კორექტირებული ზონები

მრავალბინიანი საცხოვრებელი სახლი ყაზბეგის 34-ში

ავტოფარეხის სართული

+46.20 ნიშნული

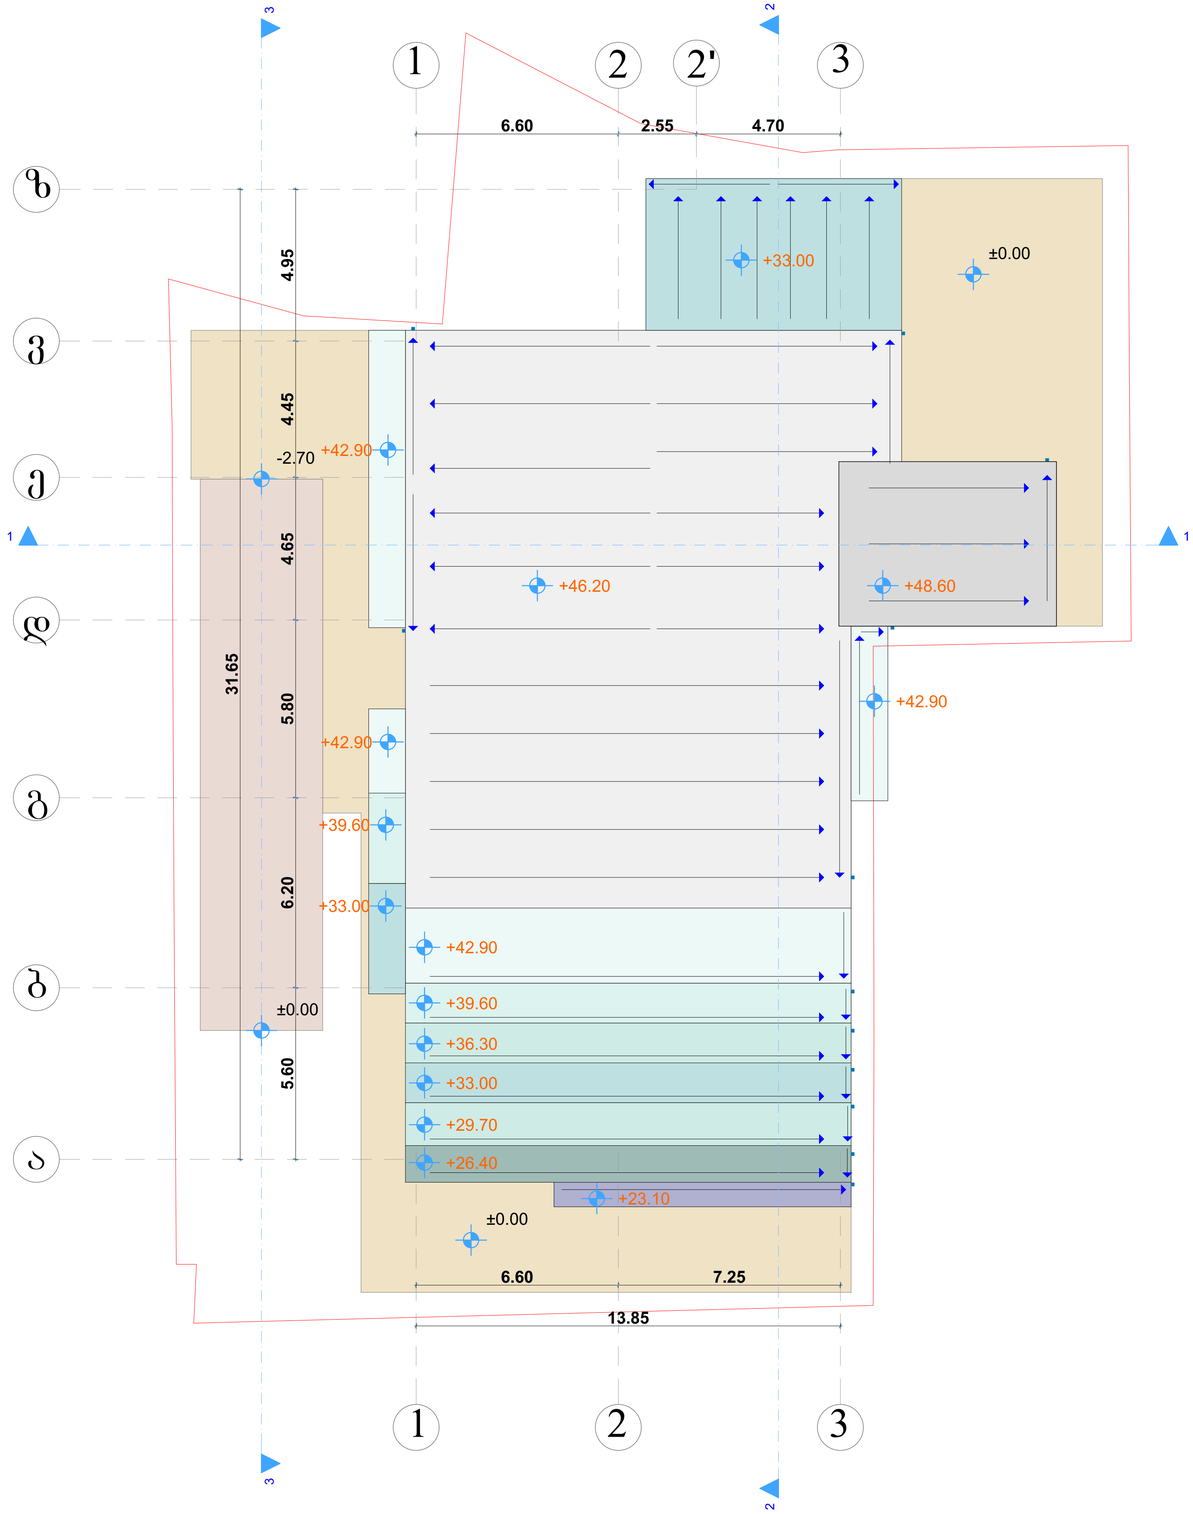
+46.20 ნიშნულზე კორექტირდა მალეგს შორის მანძილი. ტერასის ბრტყელი გადახურვა შემორჩენილია 60 სანტიმეტრიანი პარაპეტით. მოწესრიგდა წყალშემკრები სისტემის სქემა, აივნების გადახურვის ცხაორებმა შეიცვალეს დიზაინი.
